**Decreto del Segretario Generale n. 383 del 30/05/2022**

**Oggetto:** *Adozione proposta di modifica della perimetrazione e/o classificazione delle aree a pericolosità e rischio di frana del Piano Stralcio per l'Assetto Idrogeologico (P.A.I.) dell'ex Autorità di Bacino della Calabria, Unit of Management ITR1811016 "Regionale Calabria e interregionale Lao", relativamente al comune di Rota Greca (CS), località Centro Abitato.*

**COMUNE DI ROTA GRECA (CS) - LOC. CENTRO ABITATO**

**— PROPOSTA DI MODIFICA/AGGIORNAMENTO PAI —**

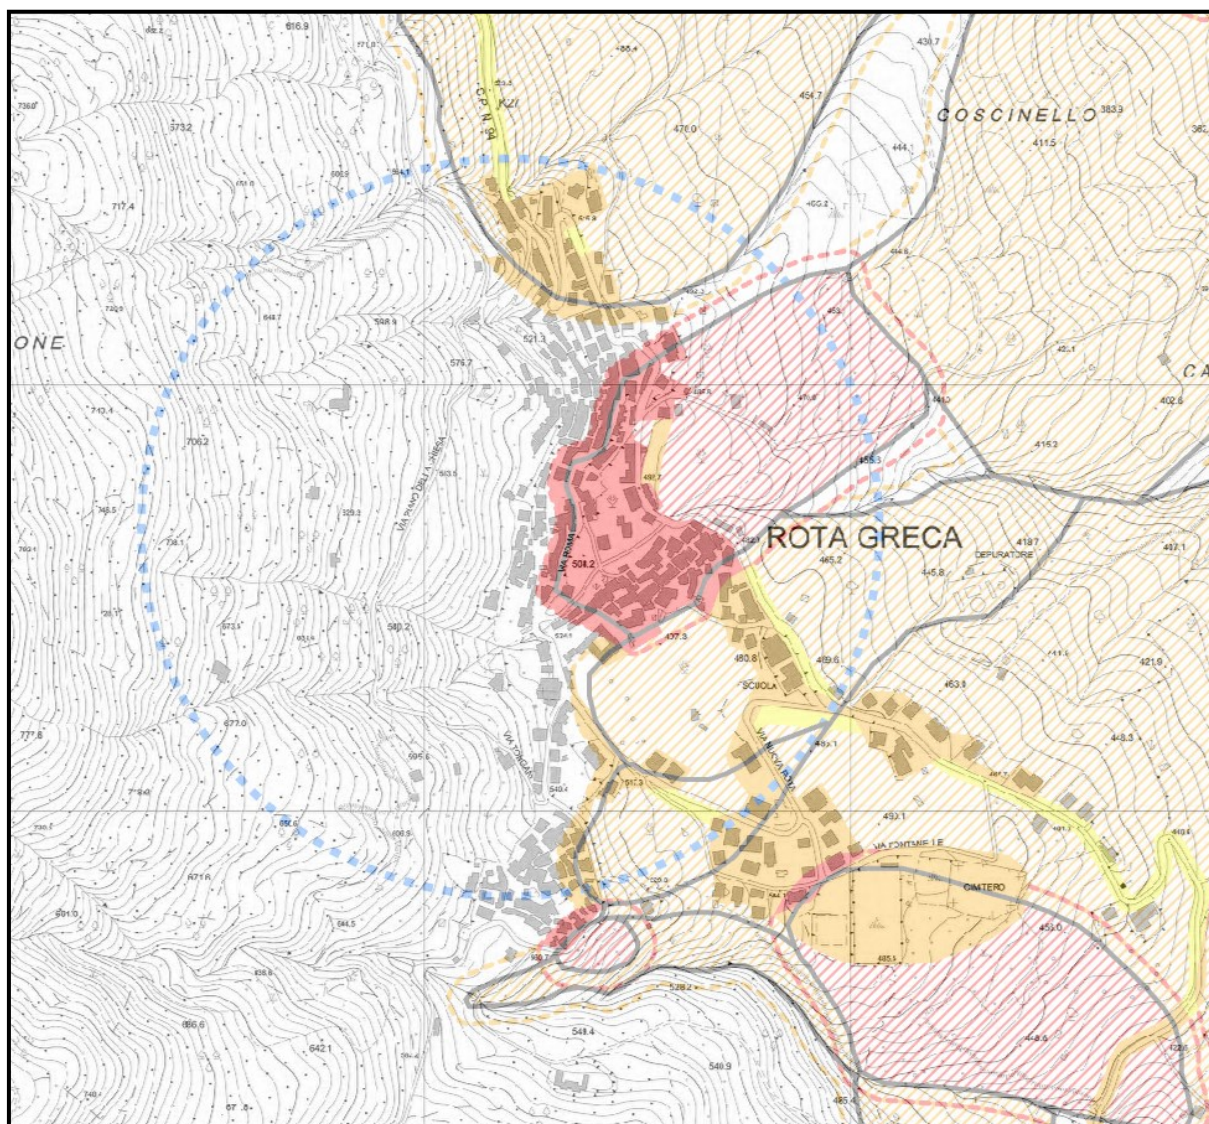
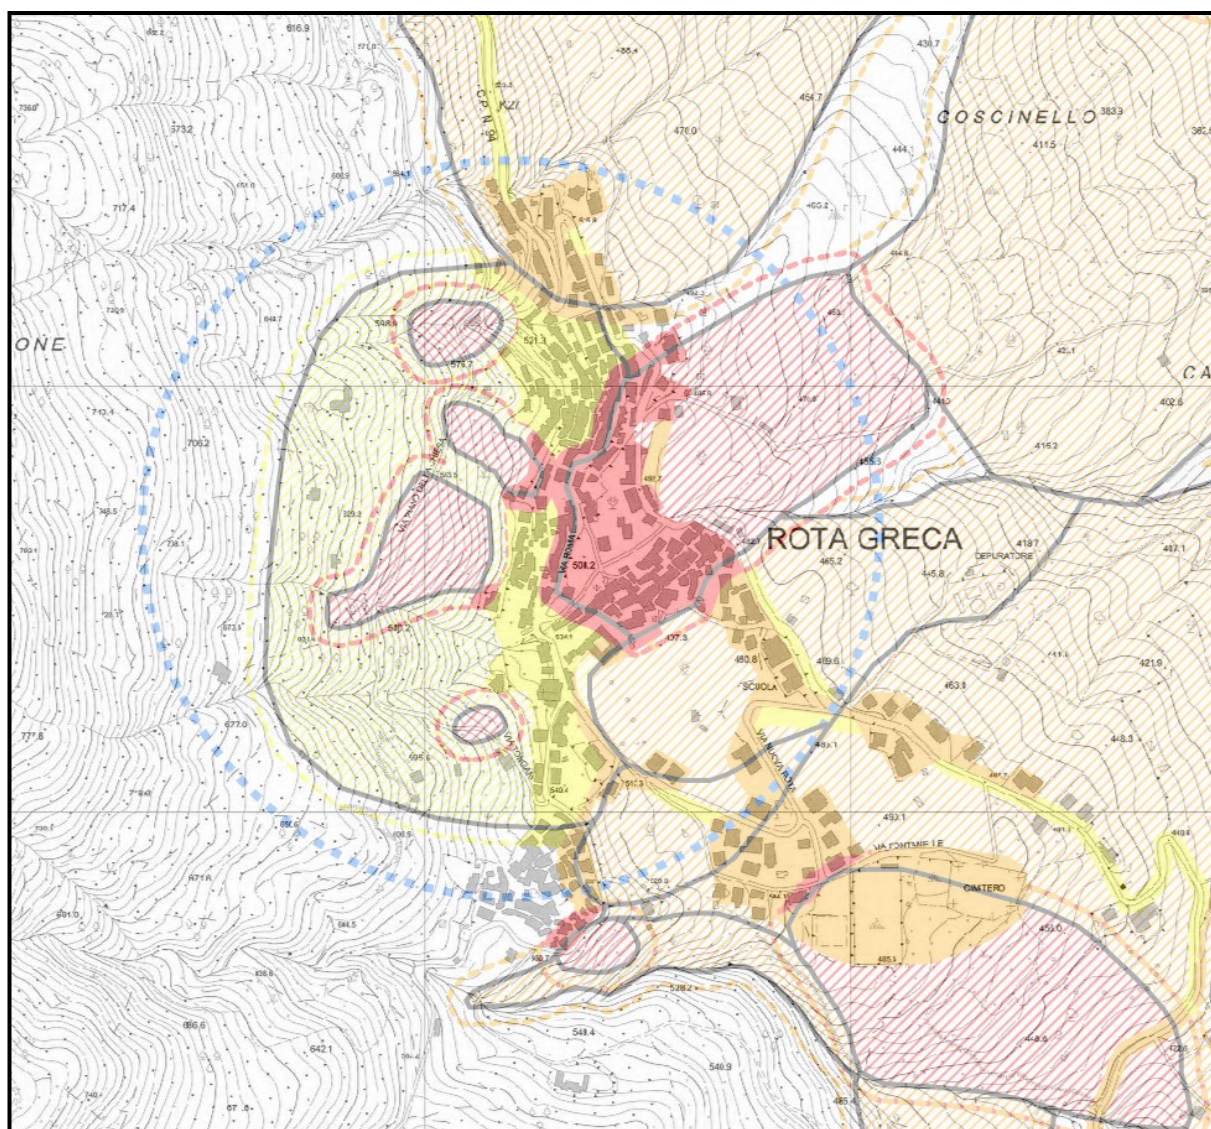
**Vista** la proposta di modifica con inserimento nel settore di versante a monte dell'abitato di Rota Greca, ivi compreso parte dello stesso abitato, di aree a pericolosità da frana molto elevata "IP4", per la presenza di fenomeni di frana attivi del tipo scorrimento, e media "IP2" per la presenza di una Zona Franosa Superficiale, in luogo di aree non perimetrate, elaborata dalla Segreteria Tecnica Operativa dell'Autorità di Bacino Distrettuale dell'Appennino Meridionale sulla base degli esiti dell'attività istruttoria condotta;

- *Stralcio della “Carta inventario delle frane e delle relative aree a rischio vigente”*;
  - *Stralcio contenente la modifica alla perimetrazione delle aree a rischio di frana scaturita dalle risultanze degli approfondimenti condotti.*

1. Di adottare, ai sensi dell'art. 68 comma 4 – bis del D.Lgs 152/2006 e s.m.i., la proposta di modifica della perimetrazione e/o classificazione delle aree a pericolosità e rischio di frana del Piano Stralcio per l'Assetto Idrogeologico (P.A.I.) dell'ex Autorità di Bacino della Calabria, Unit of Management ITR181I016 “Regionale Calabria e interregionale Lao”, relativamente al comune di Rota Greca (CS), località Centro Abitato, così come riportata nei seguenti elaborati allegati al presente decreto:
